ISTRUTTORIA TECNICA di VIA

Provvedimento Autorizzatorio Unico Regionale (P.A.U.R.) Art.27 bis D.Lgs.152/2006 ss.mm.ii

***"Adeguamento del polo impiantistico di Guglionesi (CB):
Manutenzione straordinaria (Impianto di selezione) ed
ampliamento bacino di smaltimento (Discarica per rifiuti non
pericolosi)"***

Proponente: Foglia Umberto Srl

FIG. 1 - INTERFERENZE TRA LE OPERE IN PROGETTO E AREALI A PERICOLOSITÀ PERIMETRATI NELL'AMBITO DEL PAI DELLA COMPETENTE AUTORITÀ DI BACINO DISTRETTO IDROGRAFICO APPENNINO MERIDIONALE ([HTTP://WWW.PCN.MINAMBIENTE.IT/VIEWER](http://www.pcn.minambiente.it/viewer))

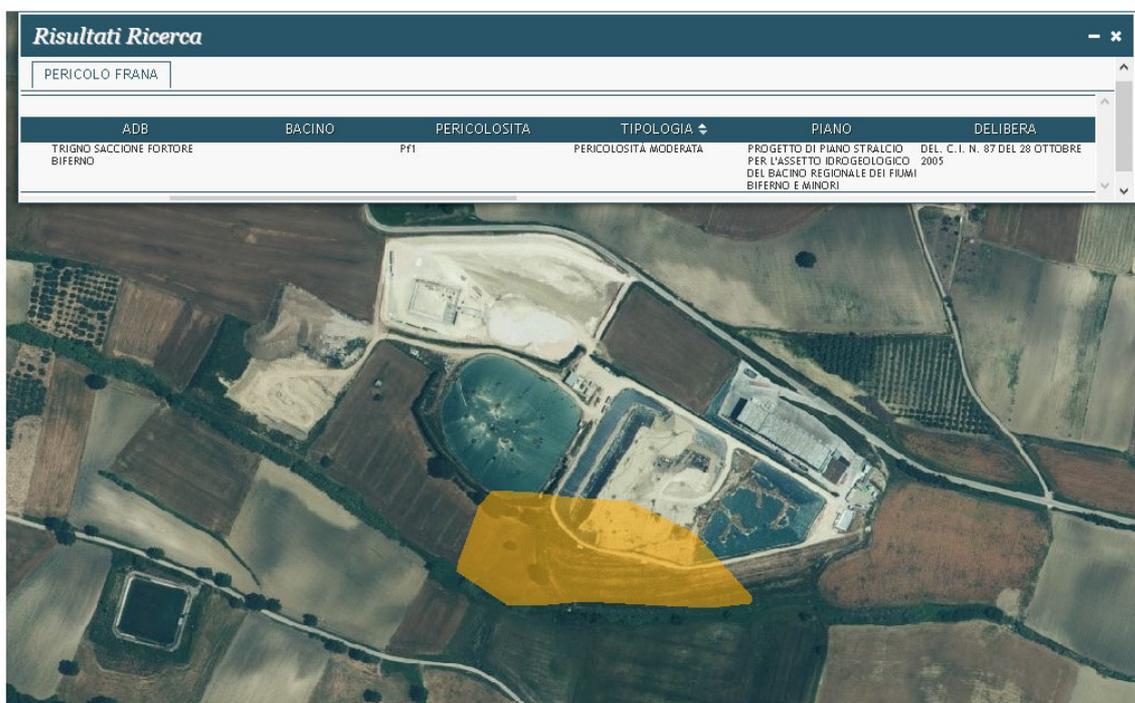
materiale, previsto, ai bordi del Fosso Solagnone, è tale da modificare la morfologia, esponendo i versanti anche a rischio frana (...).

Allo stato, fatto salvo il rispetto dei requisiti di cui al DPR 120/2017 e della compatibilità idrogeologica dell'intervento in relazione alle Norme di Salvaguardia del PAI del Bacino dei Fiumi Biferno e Minori, si rileva che sono stati forniti ulteriori approfondimenti tecnici ai fini della caratterizzazione geologica dell'area, sebbene si segnalano potenziali criticità sulle condizioni di stabilità del materiale proveniente dagli scavi e che verrà utilizzato per il rimodellamento nelle aree indicate nella Cartografia allegata (D8 rev.1). In particolare, gli aspetti su cui porre l'attenzione sono riconducibili alla presenza di fenomeni di "soliflusso generalizzato", elementi morfologici compatibili con fenomeni di dissesto superficiale e alle condizioni progettuali che vedono il materiale poggiare direttamente sulla "coltre colluviale" che potrebbe presentare scadenti caratteristiche fisiche e di risposta meccanica. Inoltre, con riferimento al settore di riutilizzo delle terre e rocce da scavo (Area A), la modellazione geologico-tecnica proposta considera la condizione non cautelativa in assenza di falda, sebbene una circolazione idrica all'interno dei materiali interessati possa ritenersi plausibile. Per la nuova area individuata per il deposito del materiale proveniente dallo scavo (Area B), nella cartografia trasmessa (allegato 1 Planimetria indagini integrative), veniva evidenziata la presenza di una fenomenologia di dissesto superficiale (*Soliflusso generalizzato*).

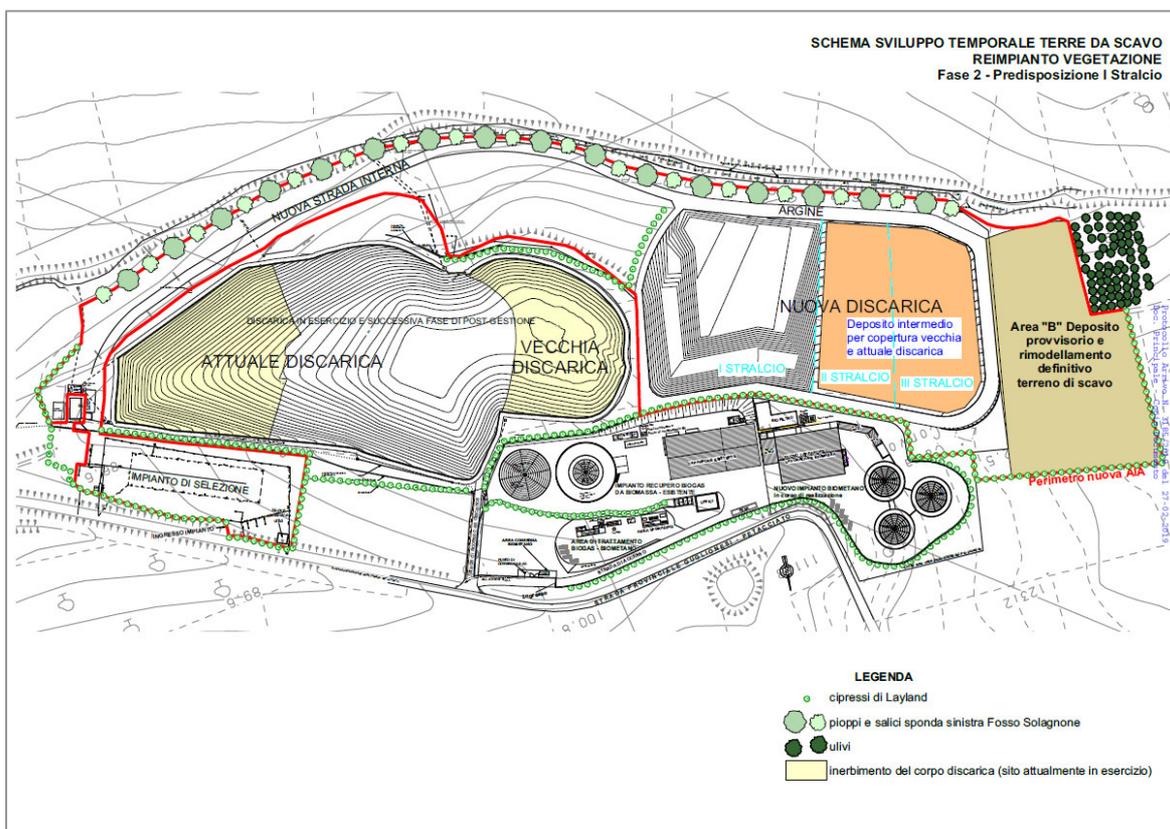
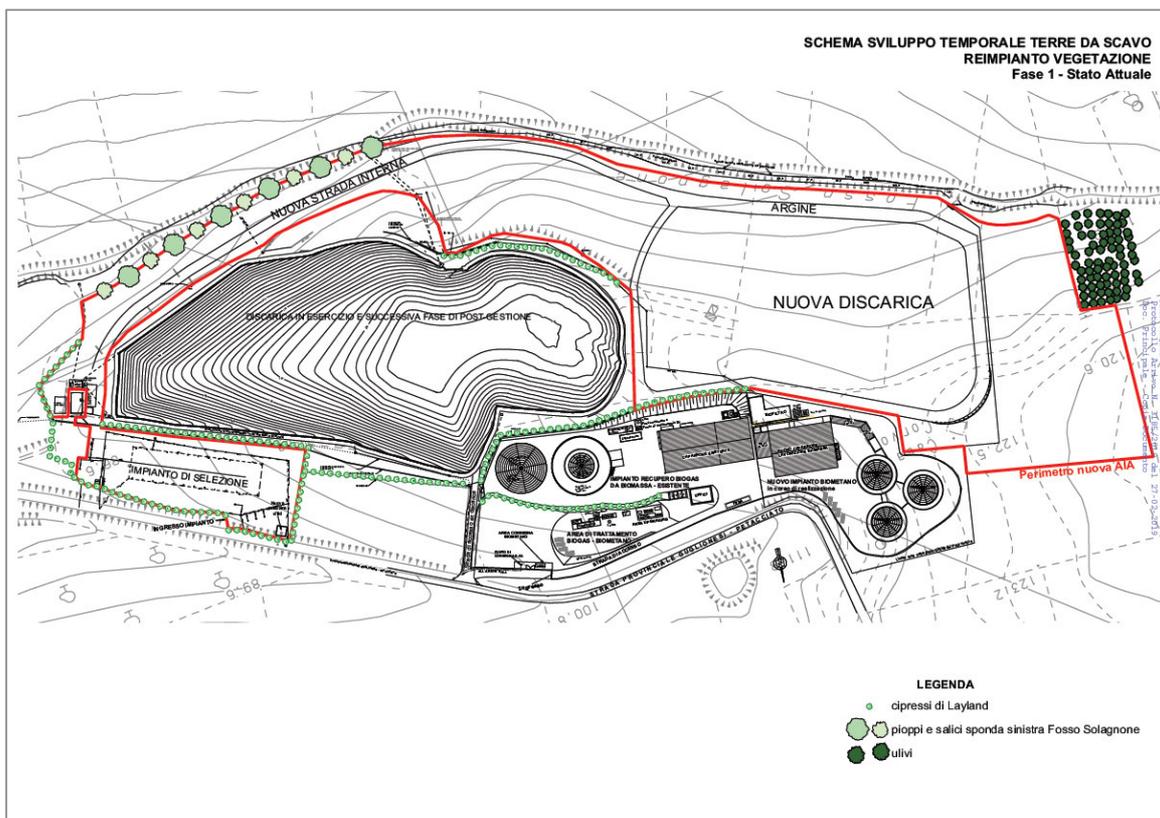
Relativamente alle azioni di Ripristino Ambientale, nel prendere atto dell'aggiornamento delle tavole relative allo sviluppo temporale degli interventi (aggiornamento reso necessario a seguito della modifica progettuale operata dalla Ditta per ottemperare alla prescrizione inerente lo stoccaggio delle aree di deposito del materiale da scavo della Soprintendenza/Paesaggistica) e condividendo le stesse, si rileva quanto segue.

Per il nuovo layout di impianto, la Ditta ha previsto il prolungamento della barriera verde a *Cipresso di Leyland* (*Cupressocyparis leylandii*) già prevista e parzialmente realizzata per la vecchia discarica, in modo da chiudere la perimetrazioni dell'intero corpo di discarica. La porzione di perimetro adiacente alle sponde del corso d'acqua Fosso Solagnone sarà invece interessata da specifiche azioni di rinaturalizzazione con l'impianto di individui di pioppi e salici.

Le aree cosiddette "di rimodellamento definitivo" (A e B) saranno invece parzialmente interessate da piantumazione di filari di ulivi.

Restano confermati e qui richiamati gli obblighi della Ditta derivanti dal D.Lvo n. 36/2003, con particolare riferimento all'Allegato 2 riguardo ai fenomeni di assestamento della massa dei rifiuti, alla stabilità, alla copertura superficiale finale ed alla ricostituzione della copertura vegetale, in quanto ritenuti fattori primari e cruciali per la compatibilità dell'opera e per il successo delle azioni di Ripristino.
